Bescheid

über die Änderung und Ergänzung der
allgemeinen bauaufsichtlichen Zulassung/
allgemeinen Bauartgenehmigung
vom 6. Februar 2020

Nummer:
Z-8.1-965

Gegenstand des Bescheides:
Gerüstbauteile für das Gerüstsystem "ALBERT BLITZFIX 70 ALU"

Schutznetzstütze Aluminium

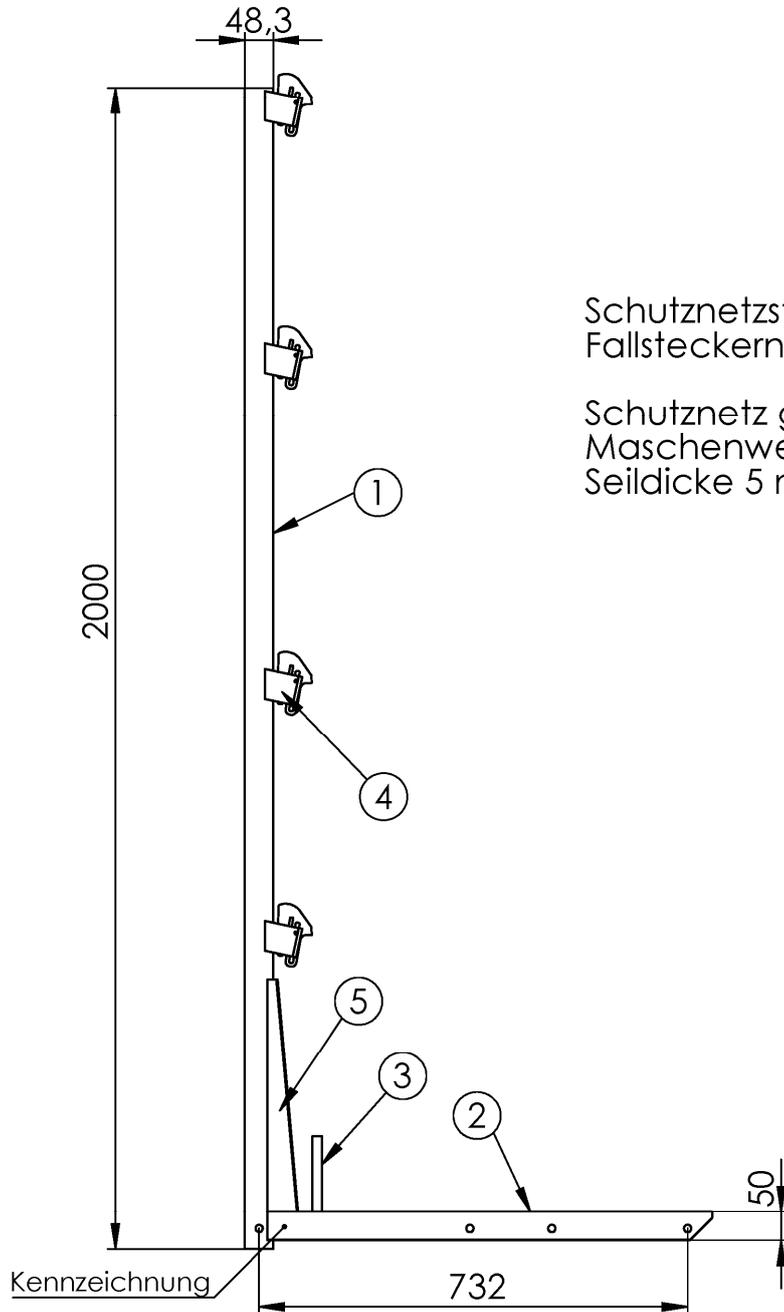
Bezeichnung	Anlage A, Seite	Details / Komponenten nach Anlage A, Seite	Regelungen für die Herstellung, Kennzeichnung und den Übereinstimmungsnachweis
Schutznetzstütze Aluminium	54	---	geregelt in Z-8.1-885
Alu-Doppelrückengeländer 1,57m; 2,07m; 2,57m; 3,07m	57	---	
Treppenaufstieg 1,00 m	58	---	
Treppengeländer für 1,00 m	59	---	
Geländerpfosten für Treppenaufstieg	60	---

Bezeichnung	Anlage A, Seite
Schutznetzstütze Aluminium	54
Aluminium Endrahmen	56
Alu-Doppelrückengeländer 1,57m; 2,07m; 2,57m; 3,07m	57
Treppenaufstieg 1,00 m	58
Treppengeländer für 1,00 m	59
Geländerpfosten für Treppenaufstieg	60

Vertikalrahmen für Dachüberstand Aluminium

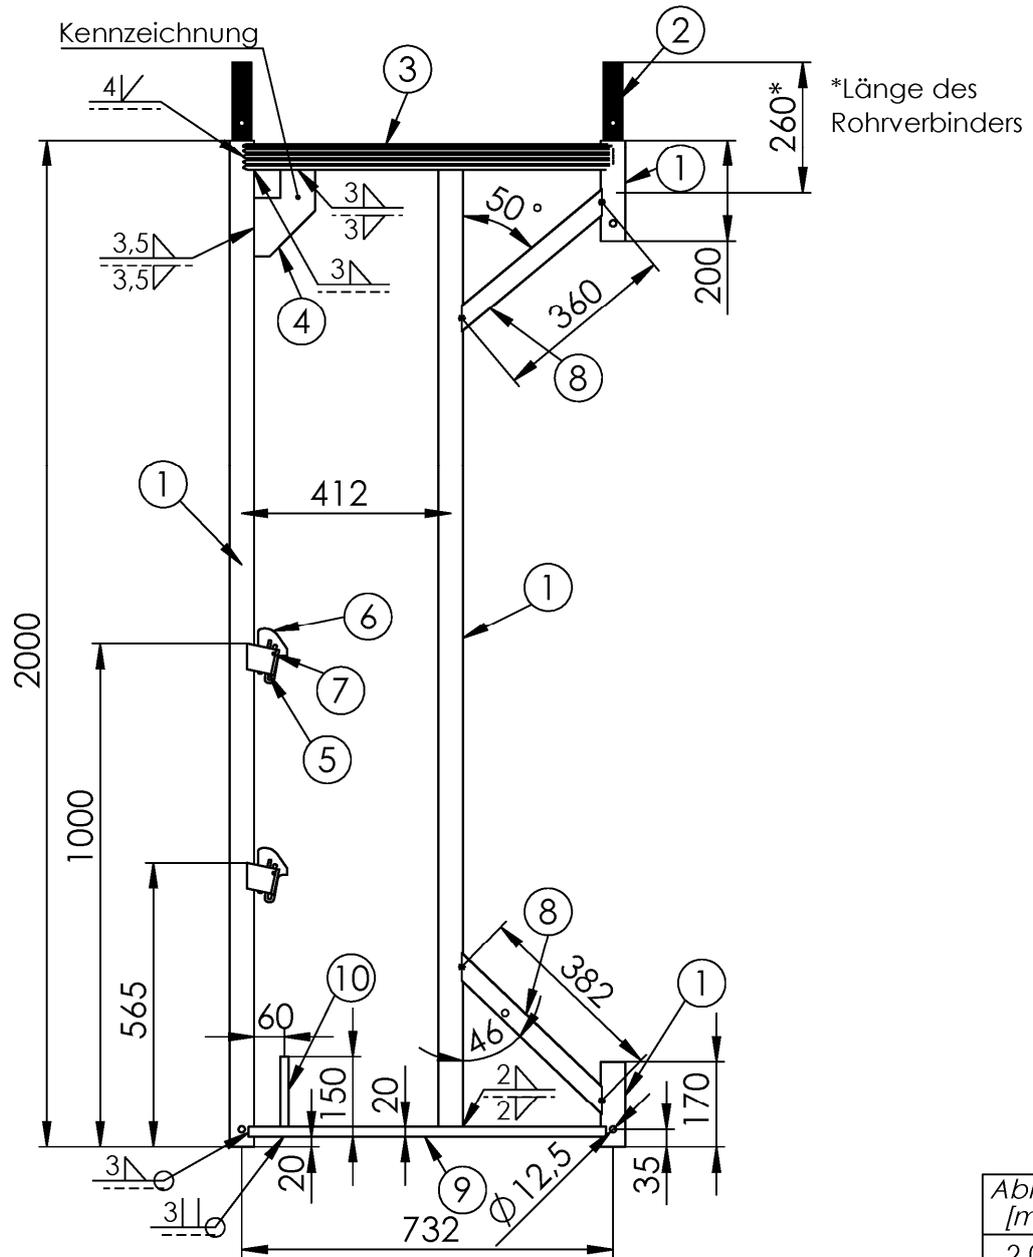
Bezeichnung	Anlage A, Seite	Details / Komponenten nach Anlage A, Seite
Vertikalrahmen für Dachüberstand Aluminium	55	1, 2
Aluminium Endrahmen	56	1
